IMPIANTO INTEGRATO AGRIVOLTAICO
COLLEGATO ALLA RTN

COMUNE DI SCLAFANI BAGNI (PA)

Risposta richiesta di documentazione
integrativa – Soprintendenza Speciale per il
Piano di Ripresa e Resilienza

2983_5174_CO_INTMIC_R01_Rev0_Risposta Integrazioni MIC

Figura 2.1: Carta dei Beni Paesaggistici – Rif. 2983_5174_CO_VIA_R28_Rev0_Analisi Vincolistica - Opere di Rete

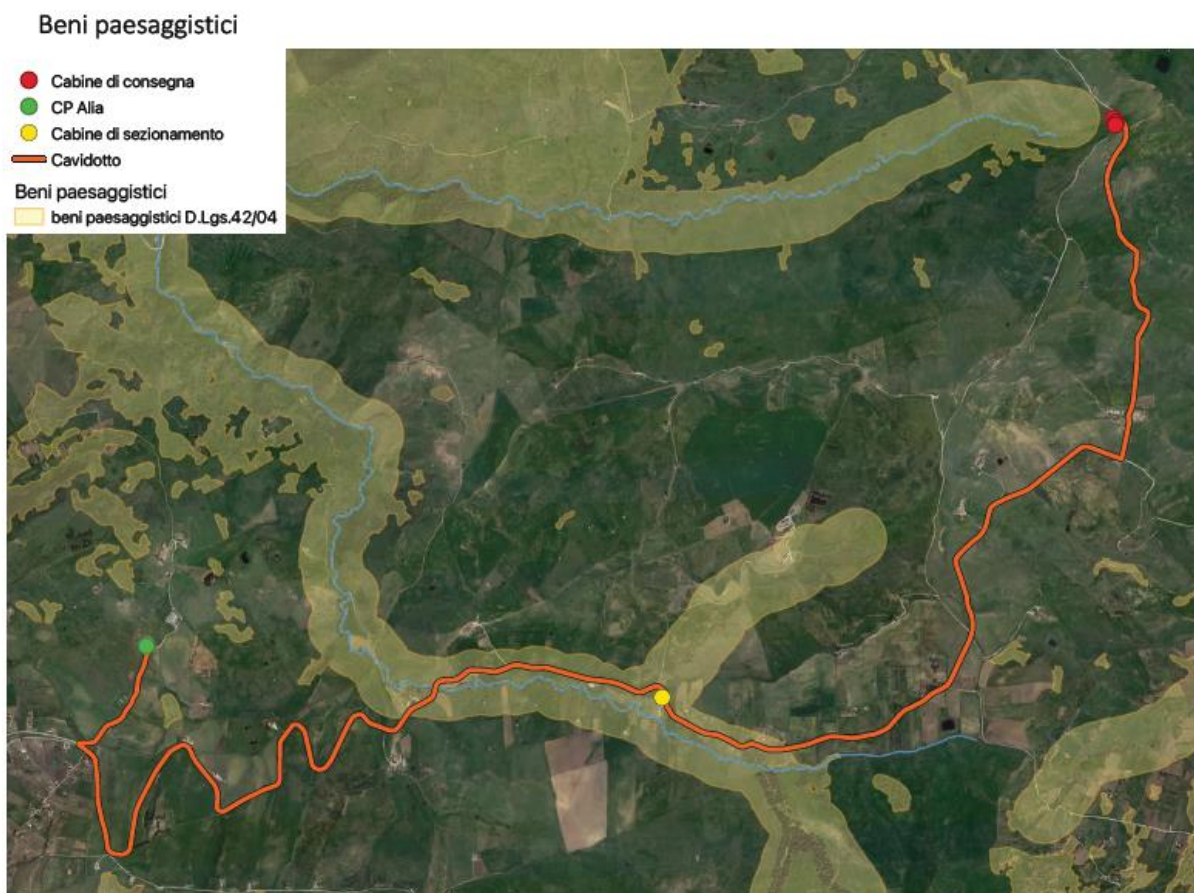
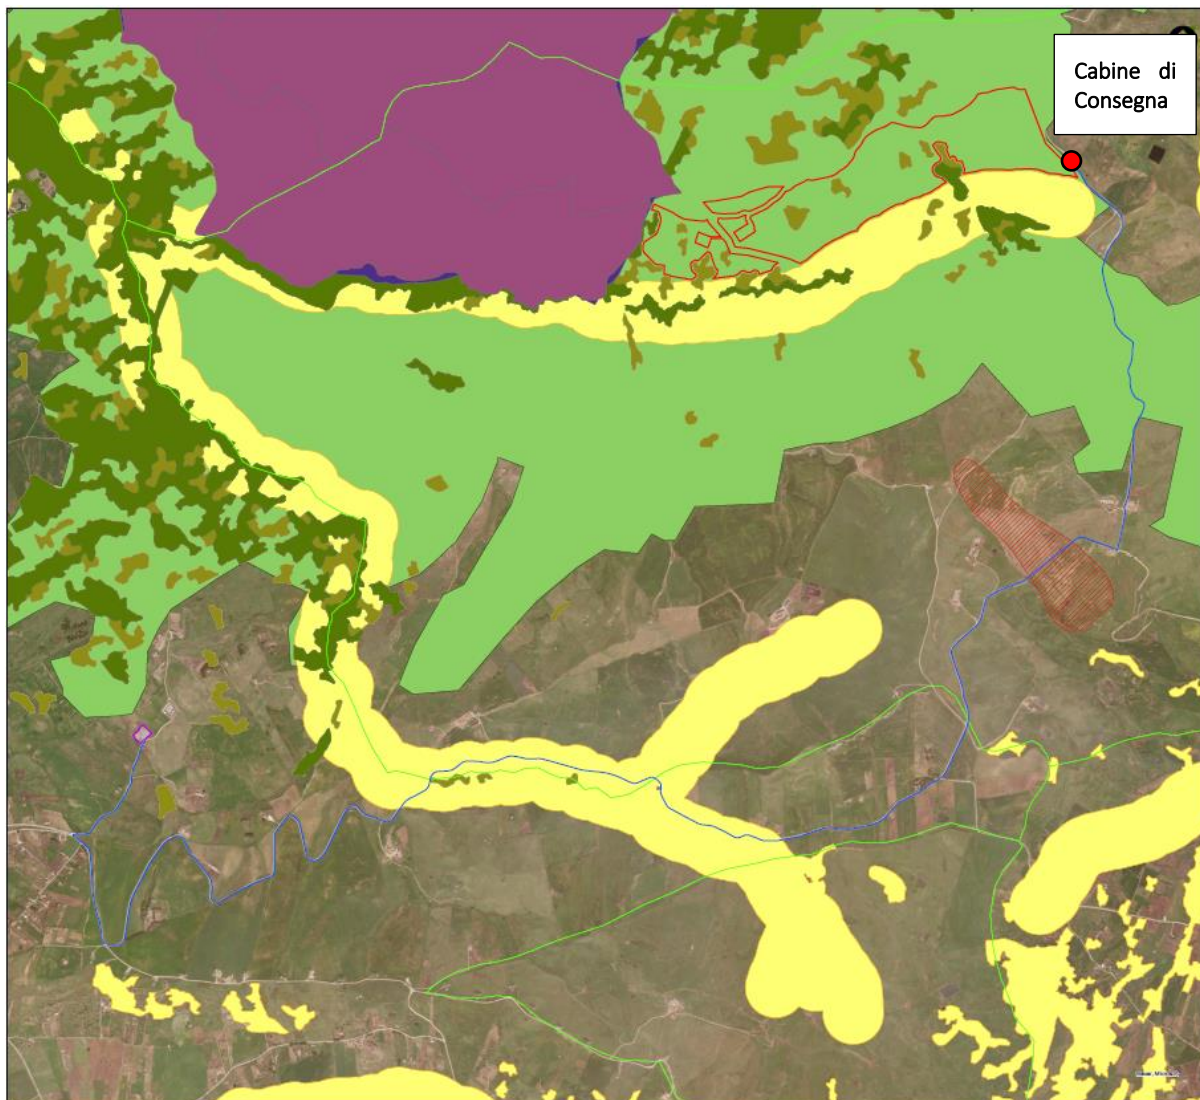
Richiesta: approfondimento volto a chiarire, in relazione alle aree vincolate ai sensi dell'Articolo 142 c.1 lett. c) la sovrapposizione di una parte delle aree d'impianto e la coerenza tra la cartografia presentata con l'Elaborato *Carta dei beni paesaggistici* ed i dati Gis in cui non vi è coincidenza.

La Carta dei *Beni Paesaggistici*, oggetto della seguente richiesta è relativa agli elaborati prodotti per la richiesta di connessione, nei quali è riportato esclusivamente il Cavidotto di Connessione e le Cabine di Consegna come indicato da e-distribuzione.

L'incongruenza individuata risulta essere relativa al posizionamento delle Cabine di Consegna come individuate da e-distribuzione in quanto, con lo sviluppo del progetto, essendo emersa la presenza di Beni sottoposti a tutela ai sensi dell'Art. 142 del D.Lgs 42/2004 risultavano essere esterne e distanti dalla Aree di installazione della recinzione dell'impianto. Per questo motivo sono state rilocalizzate. In merito a ciò pone porre l'attenzione sul fatto che e -distribuzione recepirà quanto autorizzato ed il proponente intraprenderà il percorso di revisione della Stmg per adeguare quanto autorizzato con il progetto delle opere di rete.

Le cabine di consegna risultano però sia per la configurazione individuata negli elaborati presentati per la Richiesta di Connessione, sia nella configurazione presentata con istanza di VIA Ministeriale esterne ai Beni Paesaggistici, più precisamente a quelli di cui all'Articolo 142 c.1 Lett. c) *i fiumi, i torrenti, i corsi d'acqua iscritti negli elenchi previsti dal testo unico delle disposizioni di legge sulle acque ed impianti elettrici, approvato con regio decreto 11 dicembre 1933, n. 1775, e le relative sponde o piedi degli argini per una fascia di 150 metri ciascuna*. La nuova configurazione risulta però essere coerente con i Dati GIS presentati con istanza di VIA Ministeriale.

Figura 2.3: Inquadramento dei beni isolati e dei siti archeologici nell’Area Buffer di 3 Km

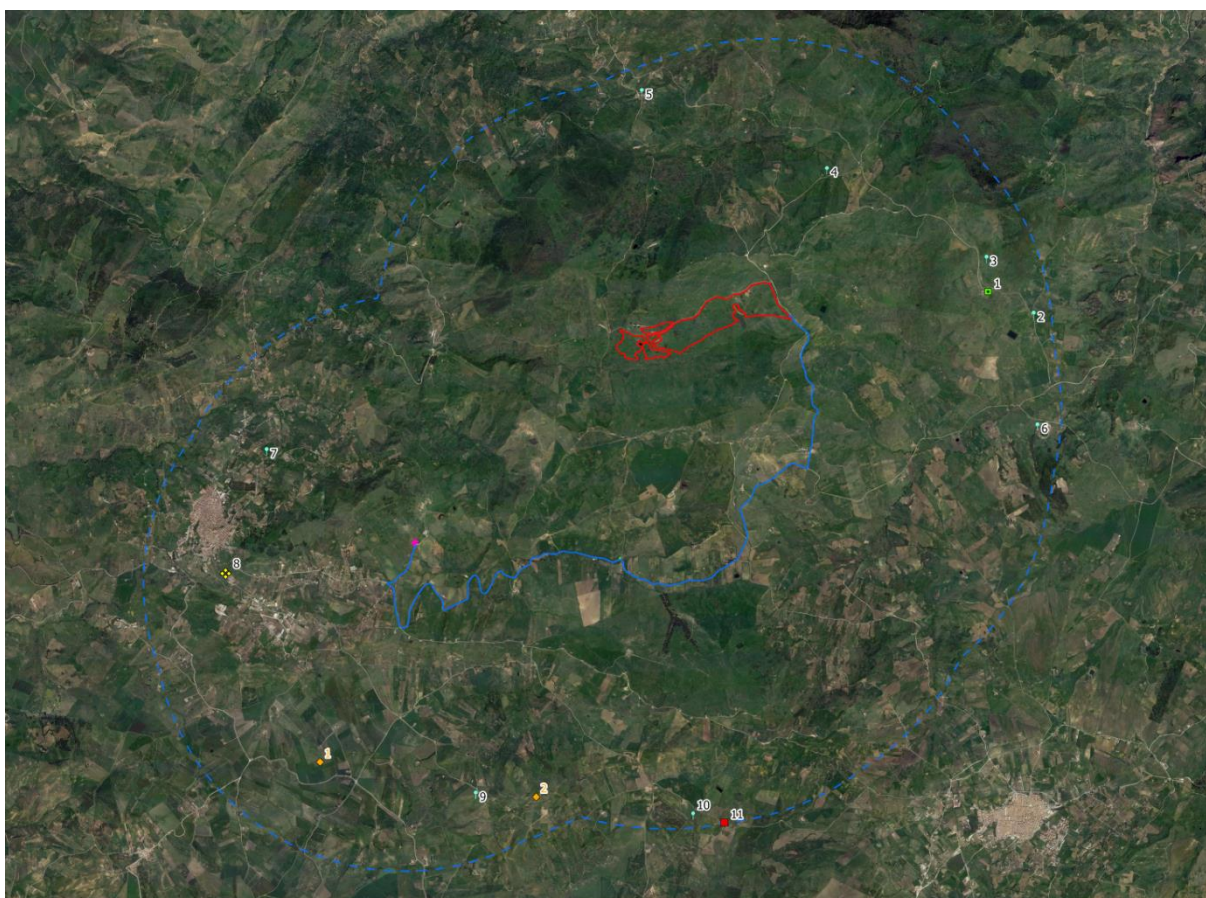
Richiesta: Redazione di una cartografia, riguardante l’Ambito 6 – Area dei rilievi di Lercara, Cerda e Caltavuturo – in cui sono individuati come censiti nel sottosistema insediativo delle Linee Guida P.T.P.R. SICILIA D.A. N. 6080 DEL 21/05/1999, i *beni isolati – siti archeologici – tratti panoramici*, prossimi all’impianto considerando un’area buffer di circa 3 km, con l’indicazione della distanza tra questi e l’area che occuperà il campo fotovoltaico, corredati di scheda descrittiva e analisi fotografica dei beni con riguardo anche all’area in cui sarà realizzata la SSE.

Si allega al presente documento l’Elaborato Grafico prodotto, Rif. 2983_5174_CO_INTMIC_T01_Rev0_Cartografia Ambito 6. Preme evidenziare che all’interno dell’Area Buffer di 3 Km non sono stati individuati percorsi stradali e autostradali panoramici.

Vengono invece riportate di seguito le schede descrittive con relative analisi fotografiche dei beni individuati all’interno dell’Area Buffer di 3 Km.

Figura 2.4: Individuazione del Reticolo Idrico da CTR Regionale

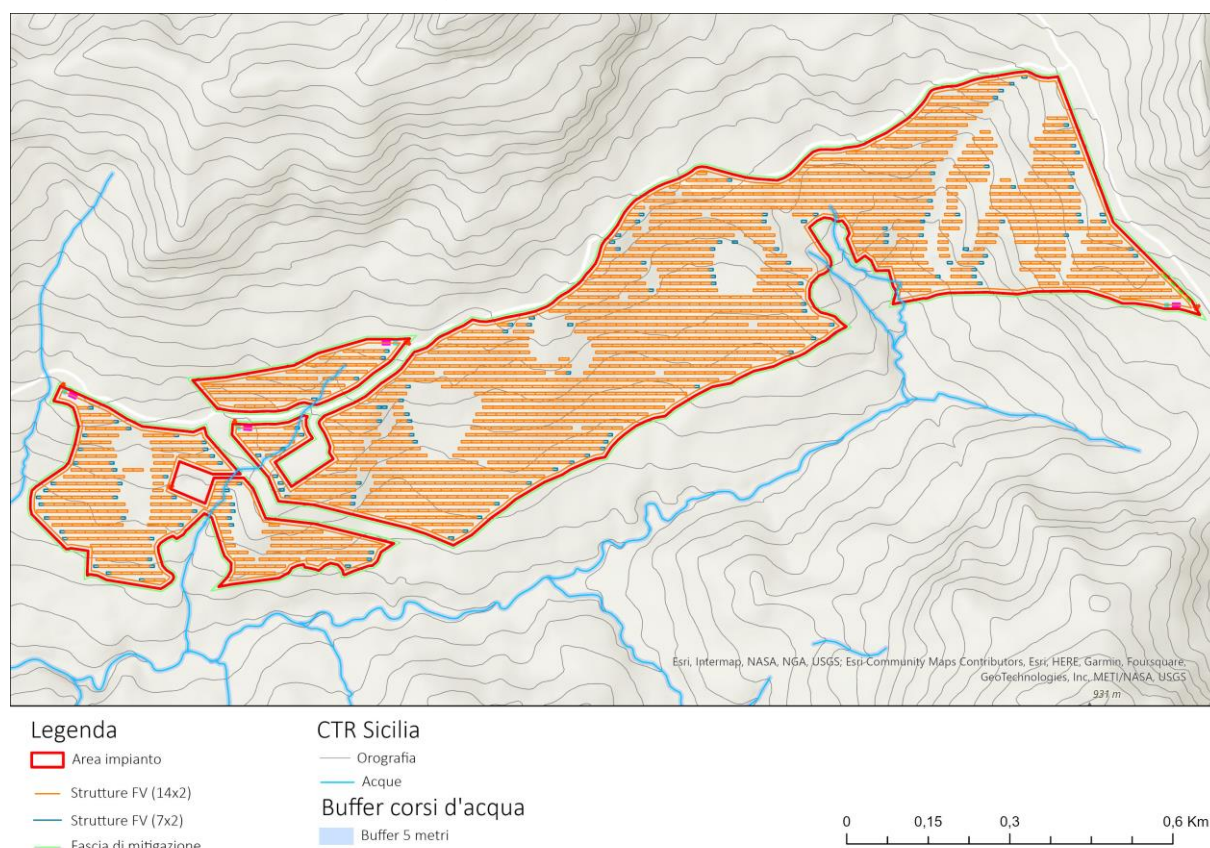
Richiesta: in relazione al reticolo idrografico presente nell'area di intervento, un *approfondimento in relazione alla disposizione dei moduli fotovoltaici, e le norme contenute nel PEARS 2030* approvato con D.G.R n. 67 del 12/02/2022, in cui al cap. 6.2 del R.A – Misure di mitigazione e compensazione degli effetti ambientali prescrive: *“Salvaguardia delle aree di impluvio anche minori (rilevabili sulla CTR regionale) con fasce di rispetto dalle sponde di almeno 5:10 metri per lato”*.

in merito a quanto contenuto al capitolo 6.2 del R.A del PEARS 2030 della Regione Siciliana *“Salvaguardia delle aree di impluvio anche minori (rilevabili sulla CTR Regionale) con fasce di rispetto dalle sponde di almeno 5:10 metri per lato”* si evidenzia che la tipologia di struttura utilizzata costituita da palo infisso nel terreno non costituisce interferenza con il potenziale reticolo idrico minore individuato all'interno dell'area di impianto.

Figura 2.8: Planimetria della Cabina di sezionamento

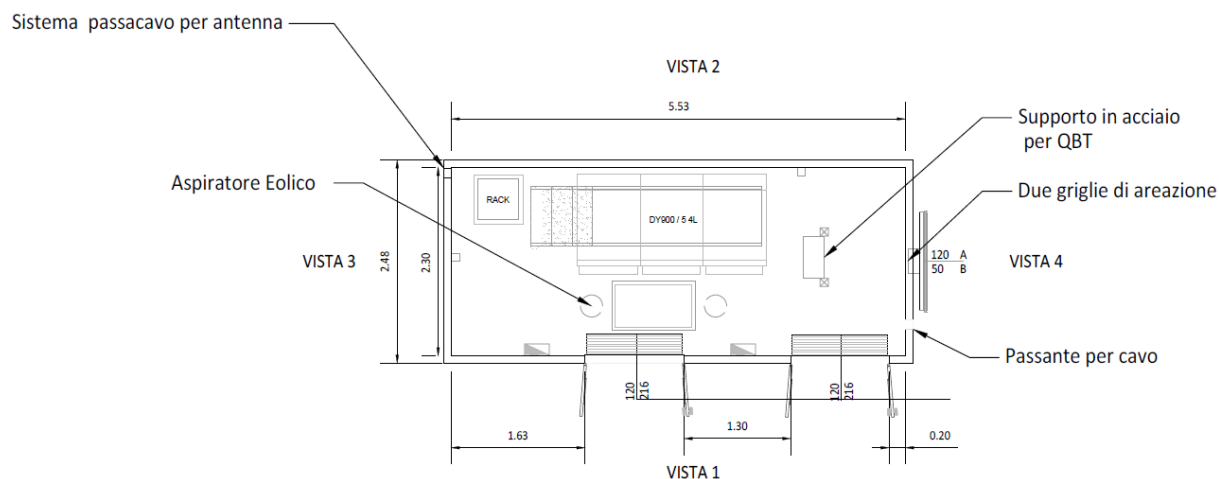
Richiesta: un approfondimento che chiarisca anche attraverso la redazione di una *Cartografia a scala adeguata*, il numero, il posizionamento e l'ingombro delle cabine di sezionamento previste nel progetto così come descritte nella relazione paesaggistica.

Le Cabine di Sezionamento sono costituite cabine monolitiche auto-portanti prefabbricate in sandwich d'acciaio o calcestruzzo, trasportabili su camion in un unico blocco già assemblate ed allestite delle apparecchiature elettromeccaniche di serie.

Di seguito viene riportato un tipico rappresentativo della Cabina di Sezionamento.

Figura 2.12: Carta dell'intervisibilità teorica e sovrapposizione dei beni individuati

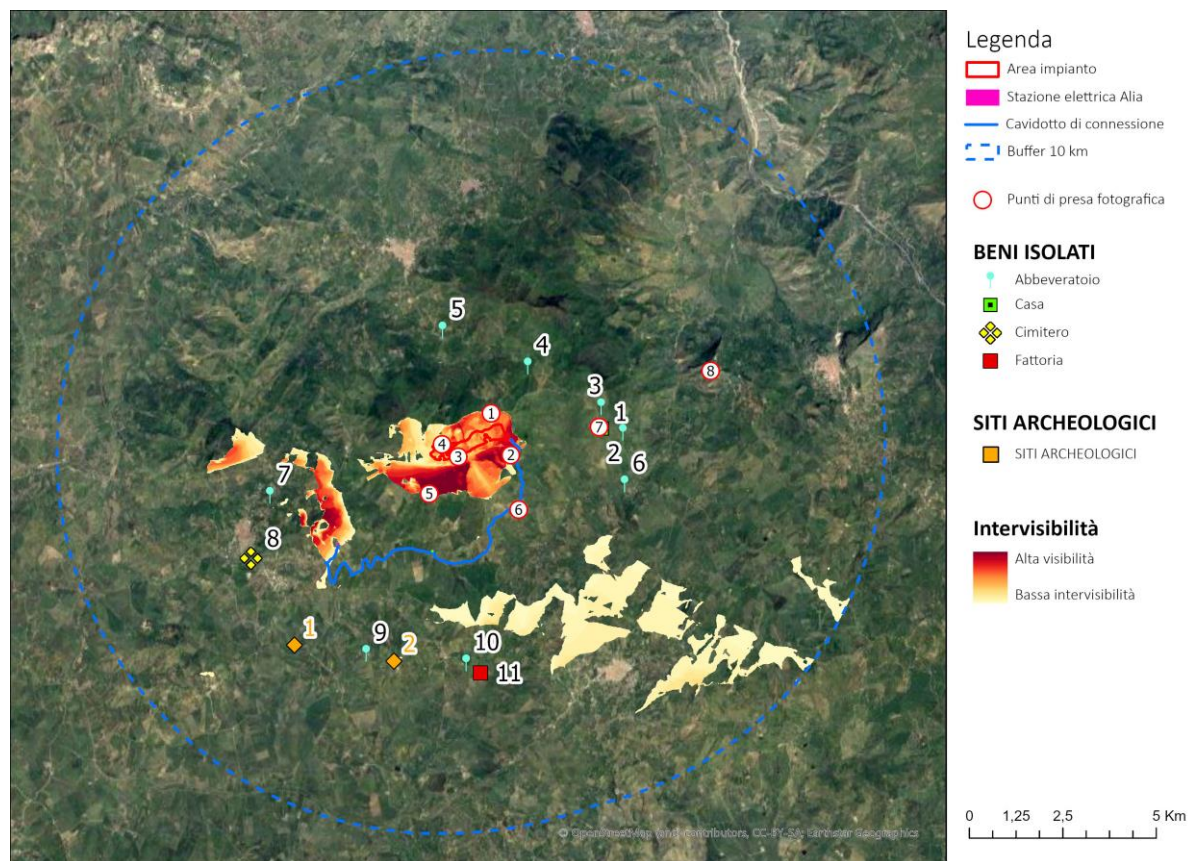
Richiesta: L'elaborazione di ulteriori foto-inserimenti, ad integrazione di quelli presenti nell'elaborato 2983_5174_CO_VIA_T17.1_Rev0 e 2983_5174_CO_VIA_T17.2_Rev0), con particolare riguardo agli elementi notevoli individuati sia dalle sopracitate linee guida, nonché ai beni isolati, emergenze archeologiche, strade panoramiche con particolare riguardo al centro antico di origine medioevale di Sclafani Bagni. Le foto-simulazioni dovranno essere restituite con un inquadramento ad altezza d'uomo, che consentano, con riprese dinamiche da più punti, attraverso un confronto *ante e post operam*, di cogliere i nuovi rapporti percettivi, comprendendo anche l'inserimento della vegetazione, come prevista nel progetto delle opere di mitigazione, includendo anche la SSE.

Per la valutazione relativa alla redazione di nuovi fotoinserti in prima luogo è stato redatto uno studio di intervisibilità Teorico delle Aree di Impianto all'interno dell'Area Buffer di 3 Km (esteso a 10 per una migliore valutazione della visibilità teorica di impianto), sulla base del DTM con risoluzione 10 metri disponibile sul portale <https://tinity.pi.ingv.it/>.

All'intervisibilità Teorica elaborata sono stati successivamente sovrapposti i beni isolati, le emergenze archeologiche per poter comprendere da quali di questi l'impianto risultasse maggiormente

Dallo Studio dell'Intervisibilità Teorica è emerso che l'impianto, data la conformazione morfologica del territorio nel quale risiede risulta essere visibile / percepibile da una porzione di territorio estremamente limitato. Si riportano di seguito le viste Aeree dell'impianto, precedentemente prodotte e riportate all'interno dello Studio di Impatto Ambientale e negli elaborati grafici 17.1 e 17.2 che mostrano l'inserimento dell'impianto in relazione alla conformazione territoriale delle Aree.
